Sujet : PC 018 141 23 B0006 - URBA 436-les terre de la marie - Mehun-sur-Yevre (18)
De : dsae-dircam-sdrcom-nord-envaero.chef.fct (par AdER) <dsae-dircam-sdrcom-nord-envaero.chef.fct@intradef.gouv.fr>

OBJET Centrale photovoltaïque au sol
MEHUN-SUR-YÈVRE

Objet : Demande de permis de construire relatif à la réalisation d'une centrale photovoltaïque

Objet : avis sur un permis de construire PC 018 141 23 B0006 – Centrale photovoltaïque au sol.

SIG - MEHUN-SUR-YÈVRE
TRAVAUX A PROXIMITÉ
D'OUVRAGES
ELECTRIQUES RTE

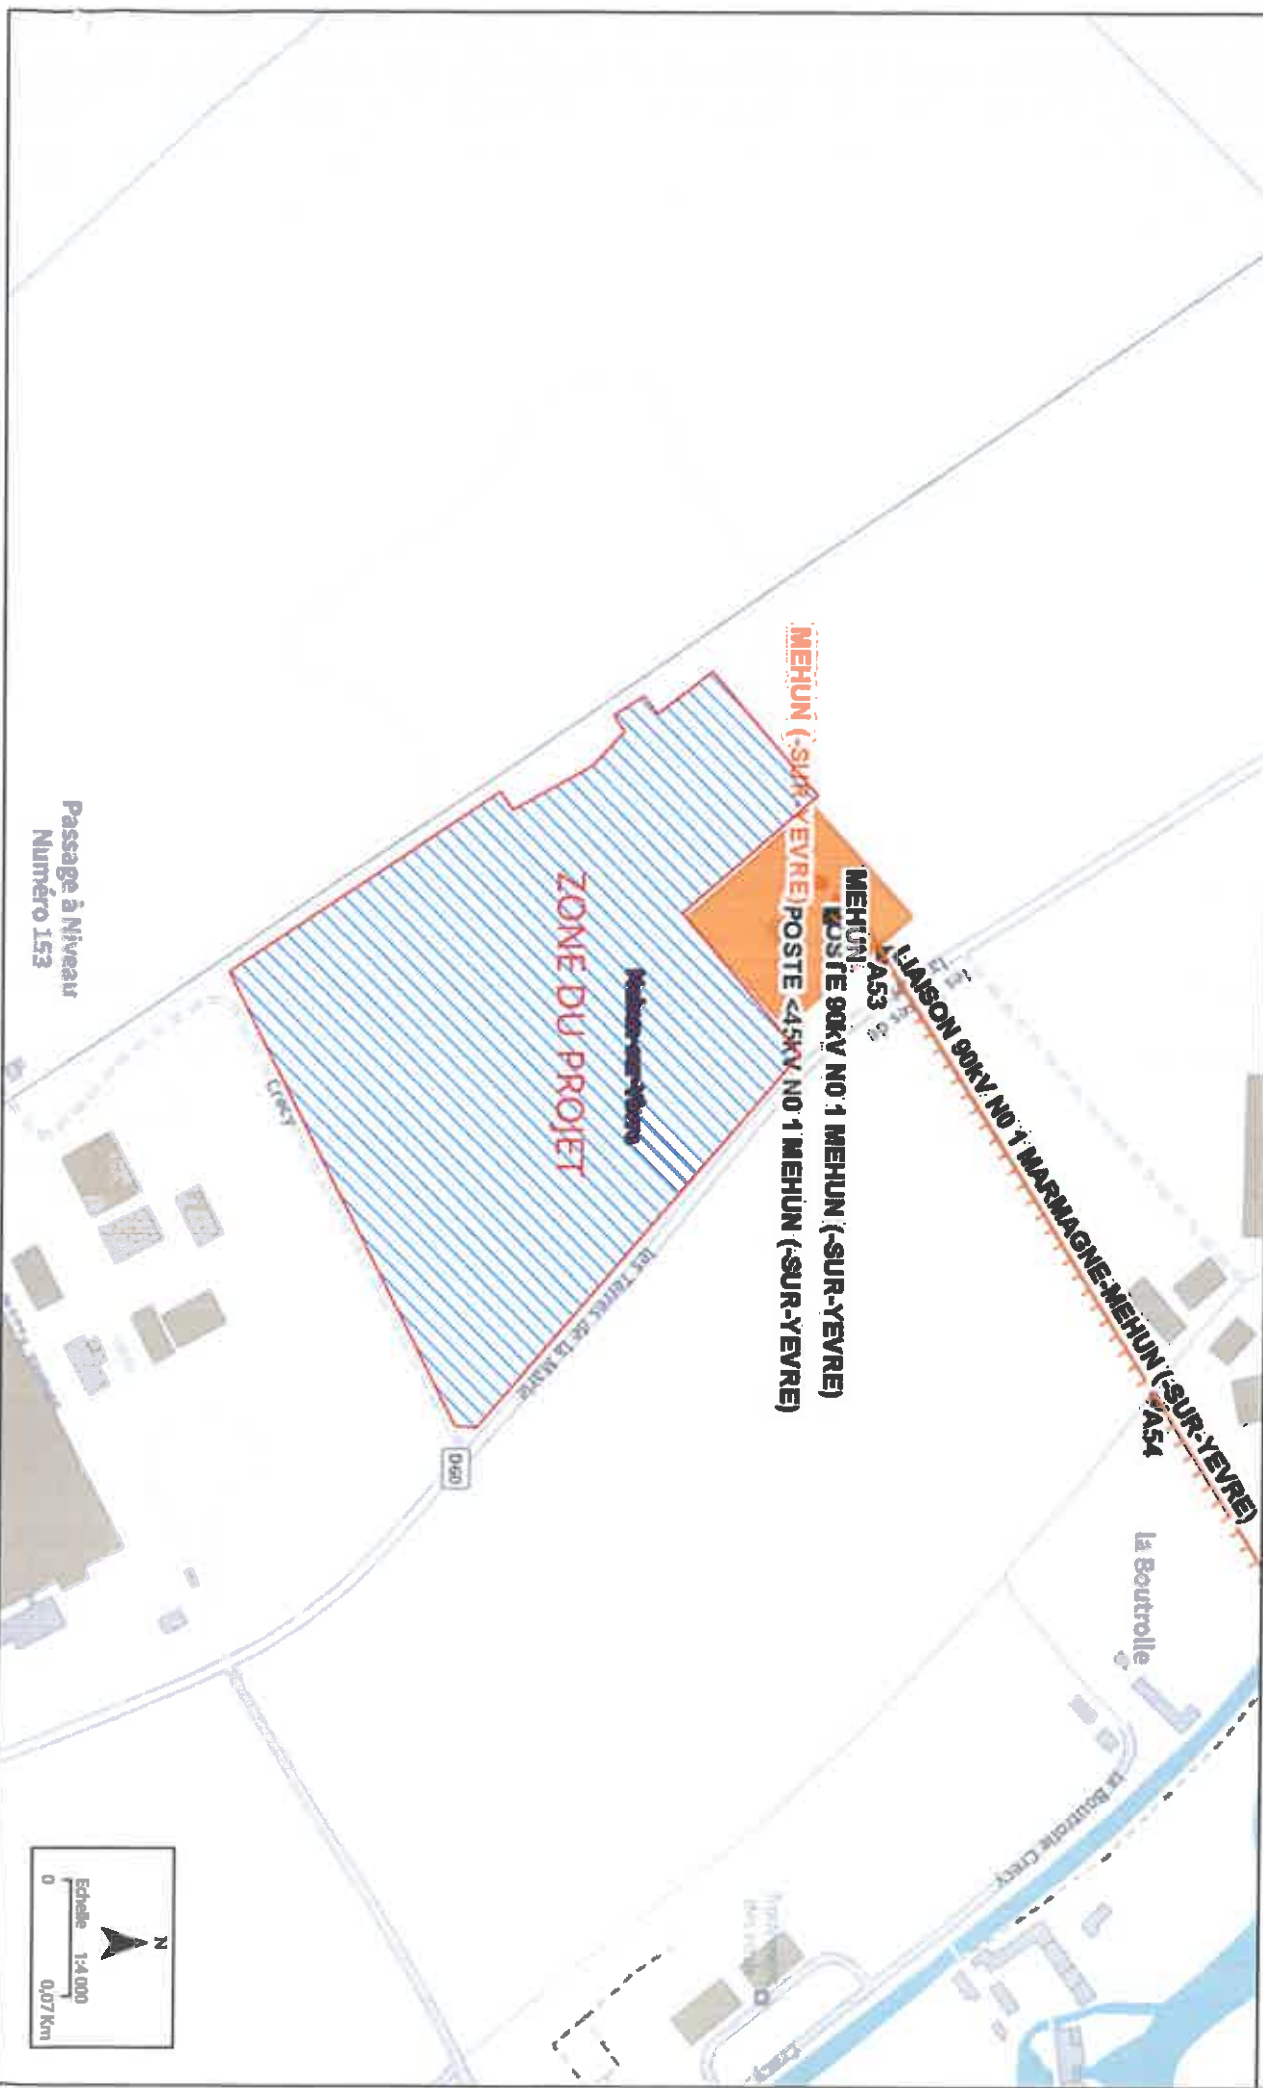
Nous vous informons que ce terrain est à proximité du poste électrique de MEHUN-SUR-YÈVRE.

Nous vous informons que les principales obligations réglementaires concernant les constructions au voisinage d'ouvrages électriques HTB (tension supérieure à 50 000 Volts) sont les suivantes :

- L'Arrêté Technique Interministériel du 17 mai 2001 fixe les conditions de voisinage avec un ouvrage électrique HTB (tension supérieure à 50 000 Volts), à savoir :
 - Construction :

Pour un bâtiment situé sous la ligne, la distance minimale à respecter est de 3,70 mètres entre le câble inférieur, positionné dans les conditions de fonctionnement les plus défavorables, et le point le plus haut de la construction (y compris antennes et cheminées).

Pour un bâtiment situé à proximité de la ligne, la distance minimale horizontale à respecter doit tenir compte du balancement des conducteurs sous l'effet du vent (elle est calculée par nos soins et varie en fonction de la position du projet entre les deux pylônes).

La modification de la topographie du terrain initial lors des terrassements peut engendrer des distances au sol non conformes à l'Arrêté Technique. Le stockage de terre de remblai même provisoire ou création de merlon est à proscrire sous l'emprise de la ligne. Il ne doit pas remettre en cause la hauteur de surplomb au sol, en tout point des câbles.
 - Voie :

Pour une voie de circulation prévue sous l'emprise des lignes, une distance verticale supérieure à 8,00 mètres est obligatoire entre la surface de roulement des voies de circulation et le câble conducteur inférieur, positionné dans les conditions de fonctionnement les plus défavorables. De plus, le surplomb longitudinal des voies de circulation est interdit, l'angle de croisement devant être supérieur à 5°.

A cet effet, vous trouverez ci-joint un extrait du profil en long de la ligne concernée sur lequel est matérialisée la zone de protection (zone interdite et emprise de sécurité horizontale).

Caractéristiques générales :

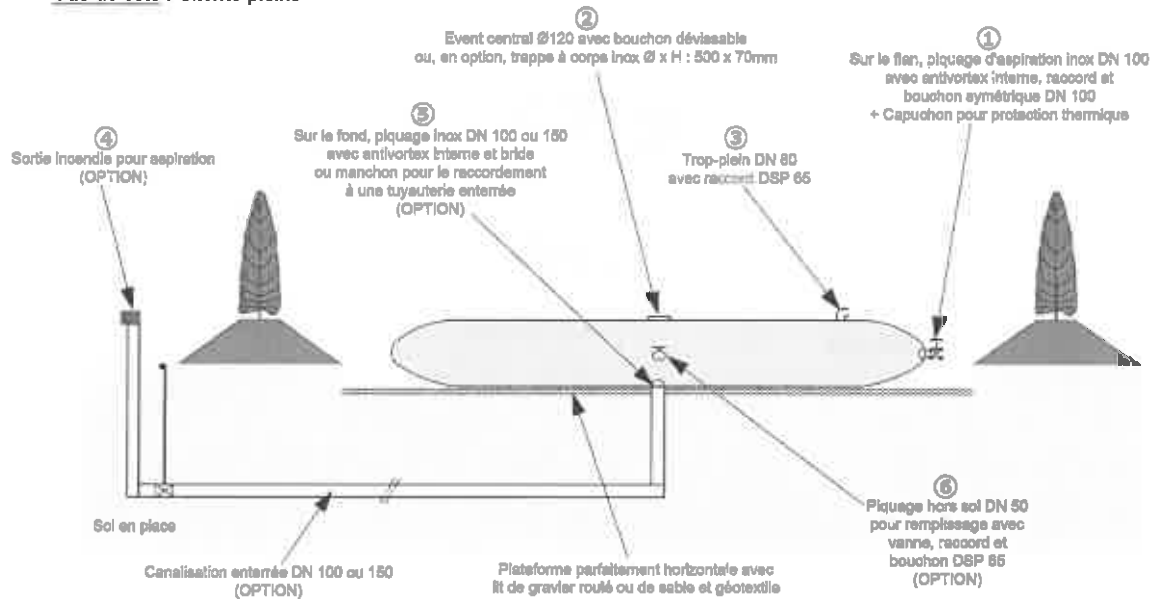
Assurer la défense extérieure contre l'incendie par une réserve d'eau de 60 m³, située à moins de 400 m de l'accès à la parcelle. Cette réserve devra être équipée d'un hydrant d'aspiration, accessible, signalée, utilisable en toute saison et alimentée par le réseau d'adduction d'eau. Elle doit être positionnée en-dehors de flux thermiques de 3 KW/m².

Le chemin ou la route menant à la plateforme d'aspiration doit être praticable par les engins incendie (largeur minimale de 3 m et sur sol dur ou stabilisé). Il sera nécessaire d'adresser au SDIS un plan mentionnant la position, le type et le volume de la réserve afin que celle-ci puisse être référencée.

- Aire d'aspiration pour l'engin pompe.
- Distance du raccord d'aspiration de l'engin ≤ 4 mètres.
- Accessible aux engins en tout temps et en toute circonstance.
- ① Raccord d'aspiration (DSP) avec anti vortex d'un diamètre de 100 mm et une vanne de barrage.
- ② Event d'un diamètre de 120 cm.
- ③ Trop plein d'un diamètre de 80 cm avec bouchon obturateur et chaînette.
- ④ ⑤ ⑥ Options.
- Signalisation du site.

Il est recommandé :

- d'installer un poteau d'aspiration pour remédier au problème du gel,
- de protéger la réserve souple par une clôture d'une hauteur minimum d'1,80 mètre.
